定远县嘉禾植物保护剂有限责任公司
年产 5000 吨二氯喹啉草酮除草剂原药和
万吨原药合成项目（一期一阶段）

安全验收评价报告

（报批版）

定远县嘉禾植物保护剂有限责任公司 年产 5000 吨二氯喹啉草酮除草剂原药和万吨原药合成项目（一期 一阶段）安全生产许可现场核查问题清单

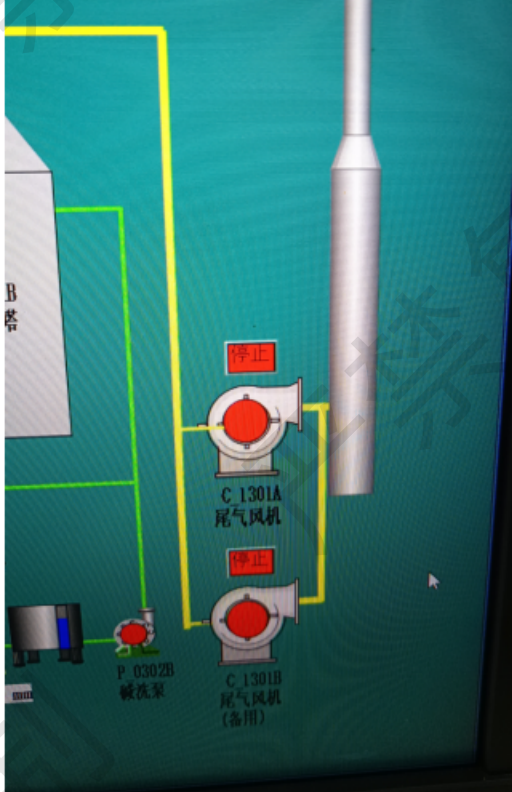
序号	隐患问题	整改情况	整改后照片	整改结果
17	液氯气化厂房移动抽气风管压力低，应调整抽气风口设置，提高移动抽气管的抽气能力	已调整抽气风口设置，已提高移动抽气管的抽气能力		符合

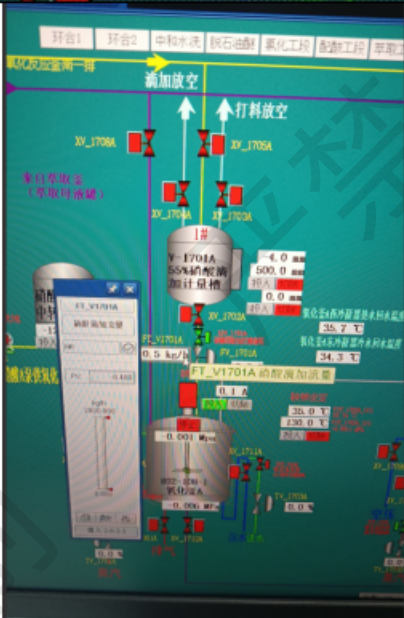
序号	隐患问题	整改情况	整改后照片	整改结果
18	液氯气化厂房设置的地沟及其盖板不利于预防泄漏的氯气漂移至室外，不利于收集吸收泄漏的氯气	液氯气化厂房设置的盖板已更换		符合
19	液氯气化热水温度为73-75℃，低于标准要求的75-85℃	液氯气化热水温度已设置为82-85℃		符合
20	氢化车间氢气泄放缓冲罐未加入淬灭剂	氢化车间氢气泄放缓冲罐已加入淬灭剂		符合
